Projekt Stuttgart 21

Planänderungsverfahren Widerlagerzufahrt EÜ Denkendorfer Tal

PFA 1.4 Filderbereich bis Wendlingen

Erläuterungsbericht zur Planänderung Ergänzung der Erläuterungsberichte Teil III

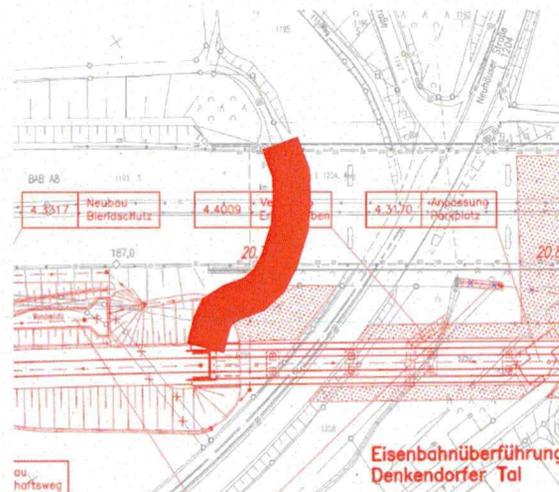
Für die Zufahrt wird der Seitenweg zwischen BAB A8 und NBS (BW-Nr. 4.3117) um ca. 30m bis zum Widerlager verlängert und der bisher bei ca. Bahn-km 20,65 geplante Wendehammer ebenfalls bis hierhin verschoben (BW-Nr. 4.2106). Der Straßenaufbau ist mit Frostschuttschicht 0/45, Schottertragschicht 0/32 und Deckschicht mit Rasenansaat vorgesehen.

Die Böschung auf der nördlichen Seite wird mit einer ca. 10m langen und maximal ca. 2,3m hohen Stützwand (BW-Nr. 4.2107) abgefangen.

Die zusätzliche Versiegelung lässt sich durch die gewählte Variante auf ca. 80m² begrenzen.

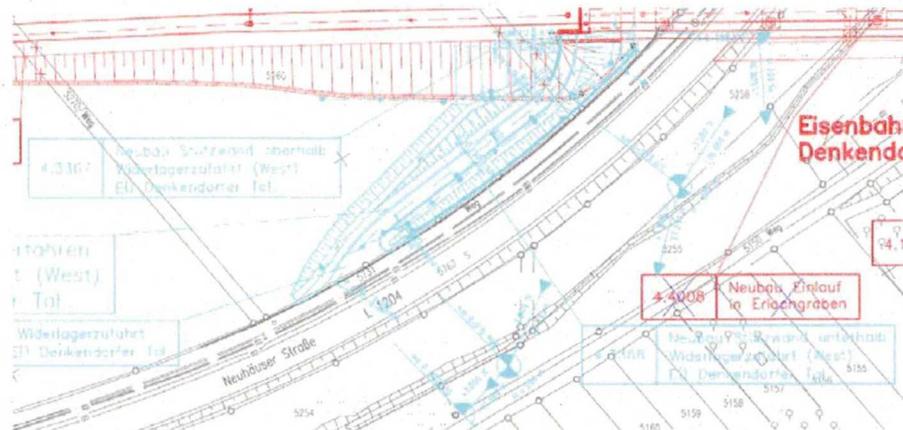
Als Alternativen wurden folgende Varianten untersucht:

Anbindung von Norden:

Anbindung der Zufahrt über die bestehende Widerlagerzufahrt der Autobahnbrücke (Flurstücke 1193 / 1195 / 1196). Die Länge bis zur Anbindung an das bestehende Wegenetz beträgt ca. 70m. Aufgrund der größeren Flächenversiegelung und der größeren Auswirkungen auf das Landschaftsbild durch die Eingriffe in die Böschung wird die Lösung nicht weiterverfolgt.

Anbindung von Süden über den Radweg (Flurstück 5731) parallel zur L 1204:

Aufgrund der Höhenunterschiede ist eine ca. 90m lange Zufahrt sowie eine kleinere Stützwand mit einer Länge von ca. 13m und einer Höhe von maximal ca. 1,5m sowie eine große Stützwand entlang des Radweges mit einer Länge von ca. 70m und einer Höhe von maximal ca. 6m erforderlich. Aufgrund der größeren Flächenversiegelung und der größeren Eingriffe in das Schutzgut Boden und das Landschaftsbild durch die große Stützwand wird die Lösung nicht weiterverfolgt.
